Relatório da Consulta Pública

Loteamento da Quinta das Damas

EIA 1656/2023

Comissão de Coordenação e Desenvolvimento Regional de Lisboa e Vale do Tejo, I.P.

Anexos: 73337_2024.02.05_Alargar-passeios.pdf

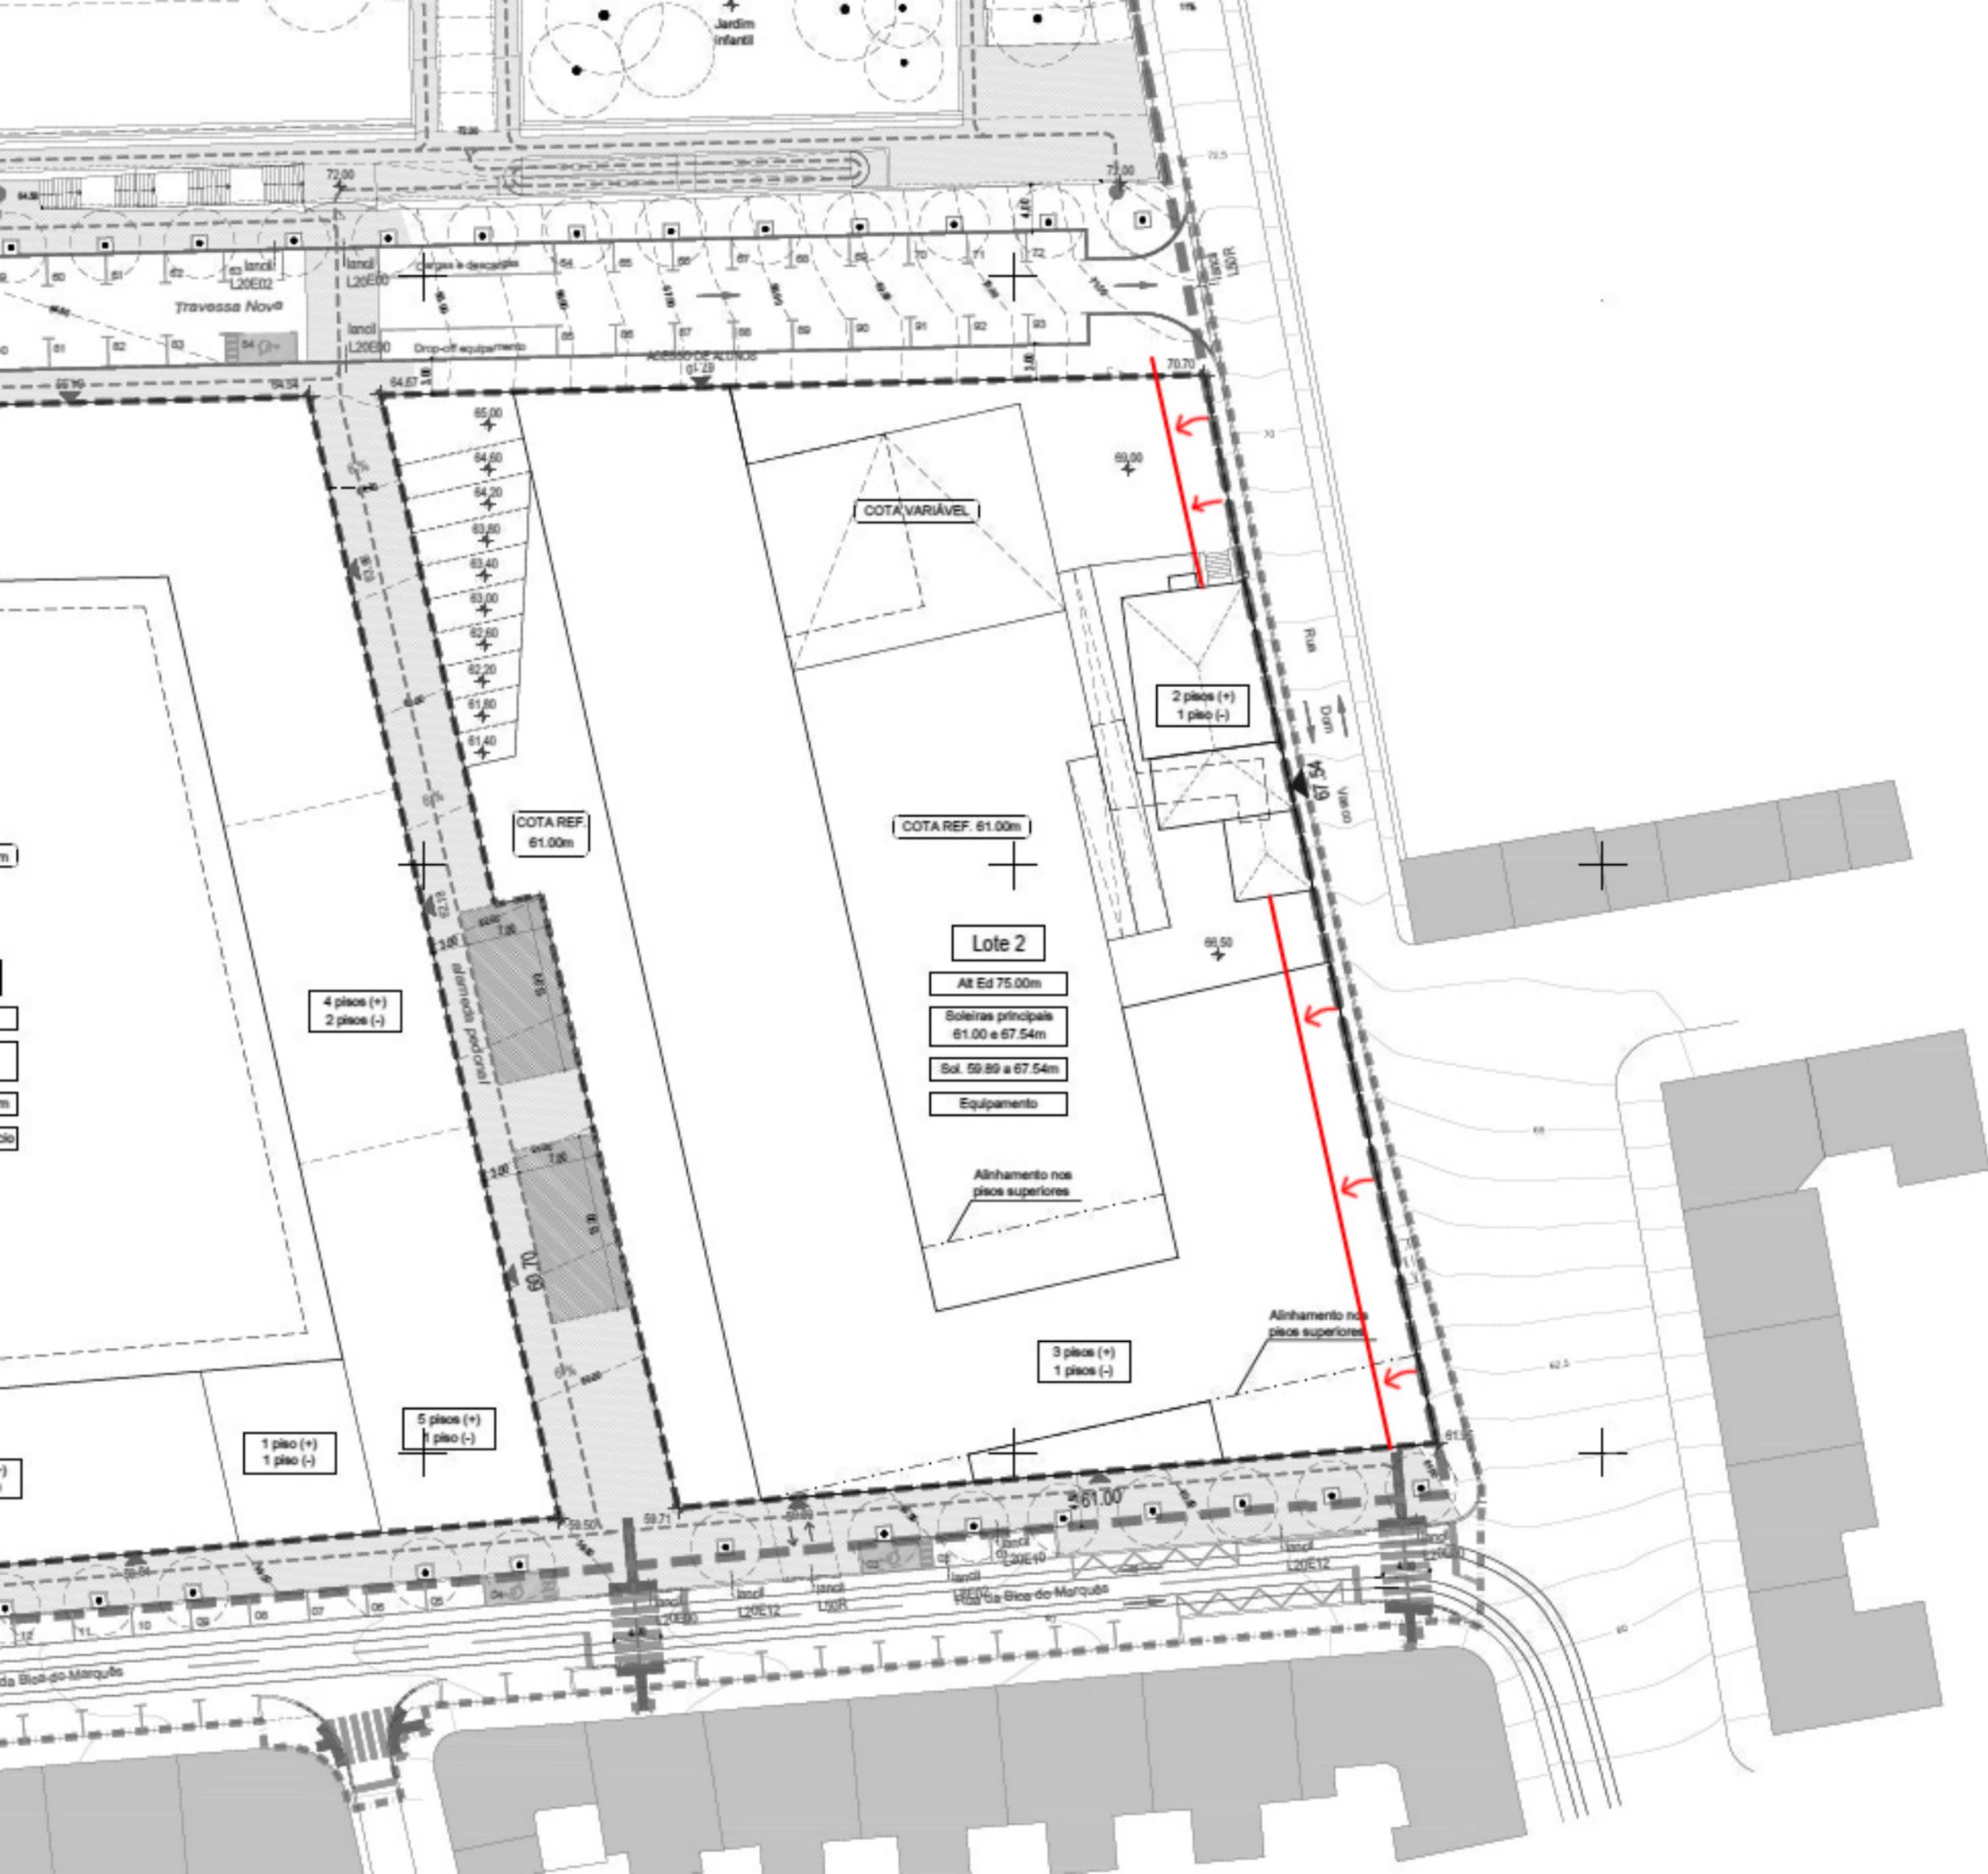
Um detalhe que julgo muito importante rectificar:1- A proposta propõe para o volume do futuro novo edifício de equipamento um alinhamento pelo edifício a preservar no lado da Rua Dom Vasco.2- Dado que não está em cima da mesa o reperfilamento da Rua Dom Vasco, esta opção vai gerar um passeio muito estreito e desconfortável em toda a extensão do limite Nascente da intervenção (110m), perpetuando situações de desconforto e inacessibilidade que têm aqui uma oportunidade de ouro para serem corrigidas e melhoradas.3- Dá-se ainda a agravante de se tratar de um edifício destinado a equipamento de ensino e cujos passeios estreitos serão seguramente um problema dado que não terão capacidade.4- Nesta situação, forçar o alinhamento da implantação da nova construção pelo edifício a preservar não se afigura relevante, dado que se tratam de edificações de tempos e morfologia suficientemente distantes entre si.5- Forçar o alinhamento das novas edificações trará como consequência desnecessária passeios estreitos e desconfortáveis em pleno espaço público projectado no séc. XXI.6- Assim, pede-se que o plano seja revisto, recuando o plano marginal de implantação das edificações no limite Nascente, junto da Rua Dom Vasco, de modo a gerar passeios confortáveis e acessíveis, eventualmente mantendo-se a situação actual apenas na zona do edifício a manter: uma extensão de 30m vs os 110m de extensão actualmente propostos com passeios estreitos.Miguel MarcelinoArquitecto e Residente na zona
